COMUNE DI GENOVA

DETERMINAZIONE DIRIGENZIALE N. 2023-270.0.0.-22

OGGETTO: REACT EU – PON METRO 2014-2020 - ASSE 6 - PROGETTO “REALIZZAZIONE CANALETTO E CANALE PRINCIPALE NELL’AMBITO DEL PROGETTO WATERFRONT DI LEVANTE”, CODICE PROGETTO GE 6.1.4.A
APPROVAZIONE IN LINEA TECNICA DEGLI ELABORATI DELLA PROGETTAZIONE ESECUTIVA RELATIVI ALLE FONDAZIONI E ALLA CANTIERIZZAZIONE DEI LAVORI DEL WATERFRONT DI LEVANTE - OPERE DI COMPLETAMENTO CANALI: SISTEMAZIONE BANCHINE E REALIZZAZIONE VOLUMI OO.PP. IN CONNESSIONE AI PADIGLIONI B ED S.

APPROVAZIONE IN LINEA TECNICA DEGLI ELABORATI DELLA PROGETTAZIONE ESECUTIVA RELATIVI ALLE FONDAZIONI E ALLA CANTIERIZZAZIONE DEI LAVORI DEL WATERFRONT DI LEVANTE - OPERE DI COMPLETAMENTO CANALI: SISTEMAZIONE BANCHINE E REALIZZAZIONE VOLUMI OO.PP. IN CONNESSIONE AI PADIGLIONI B ED S.

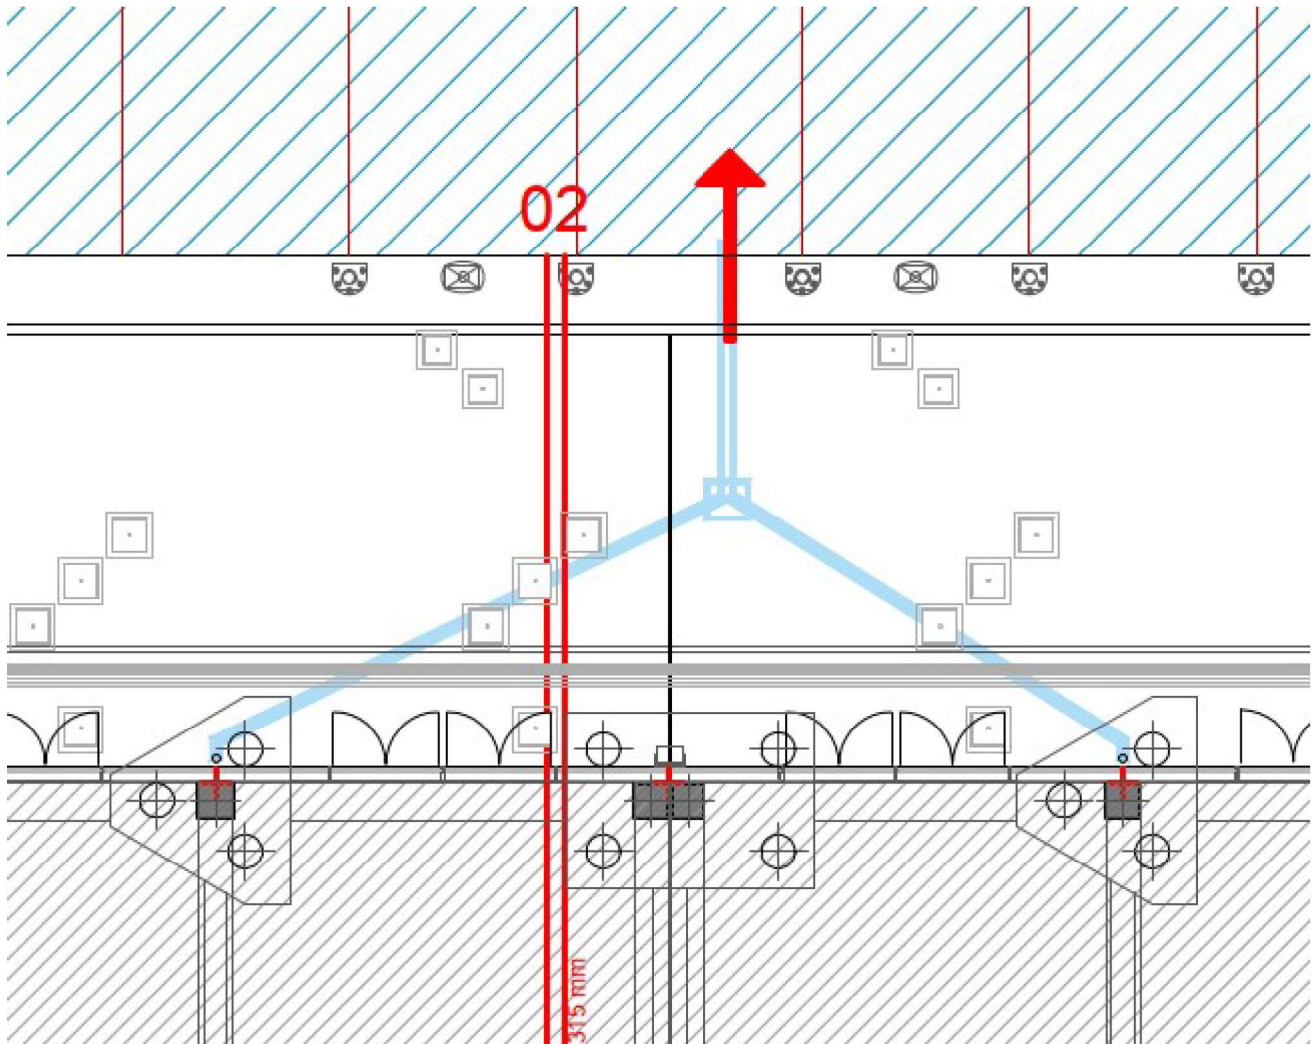
Buonasera,
si chiede di inserire nella tavola ._15.21.03.C.ab.E-ARC-TAV.017-02 quote o dettaglio, in scala adeguata al livello esecutivo, della risoluzione dell'interferenza del pluviale evidenziato in immagine sotto riportata.

Nello specifico è necessario chiarire che il discendente nero non vada ad interferire con la fondazione, e capire se si ferma prima e abbia la giusta pendenza per arrivare al pozzetto.
